Ref: Expediente No. NC2017/0013478.

Solicitud de registro de Patente de Invención denominada “TAPA-CASQUILLO CON JUNTA ADAPTADA PARA OBTURAR UNA BOTELLA METÁLICA”.

Solicitante: FÁBRICAS MONTERREY, S. A. DE C. V.

Luz Helena Adarve, identificada como aparece al pie de mi firma, y obrando en mi condición de apoderada de **FÁBRICAS MONTERREY, S. A. DE C. V.**, solicitante de la patente en referencia, a continuación doy respuesta al Oficio **No. 834** del 22 de enero de 2020.

FIG. 4

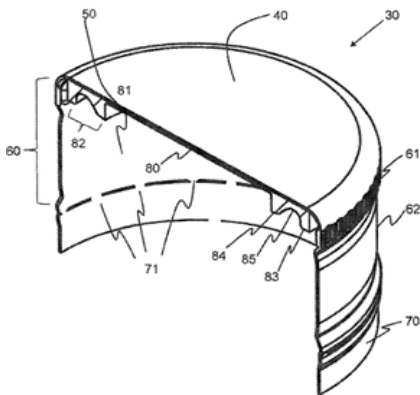
- *La expresión: “(...) el reborde interno (84) se extiende axialmente continuamente circunferencialmente y este espaciado radialmente hacia adentro del reborde externo (83) (...)” (Reiv. 1, 37), no son claras, ase sugiere al solicitante definir de forma más técnica lo reclamado en estas reivindicaciones.*
- *El término: "en uso", (Reiv. 19 a 36), no es permitido ya que puede denotar el posible uso de uno o varios elementos que conforman la*

- Respecto a la primera objeción donde el examinador afirma que las reivindicaciones 1 y 37 no son claras, se indica que se mejoró la redacción de dichas reivindicaciones, y ahora, en vista de la descripción y las figuras de la presente solicitud, las reivindicaciones 1 y 37 son claras. Específicamente, con referencia a la Figura 4 de la presente solicitud que se muestra a continuación, es claro que “*el reborde interno (84) se extiende axial y circunferencialmente de forma continua, y está espaciado del reborde externo (83) radialmente hacia el interior*”, como se menciona ahora en las reivindicaciones.
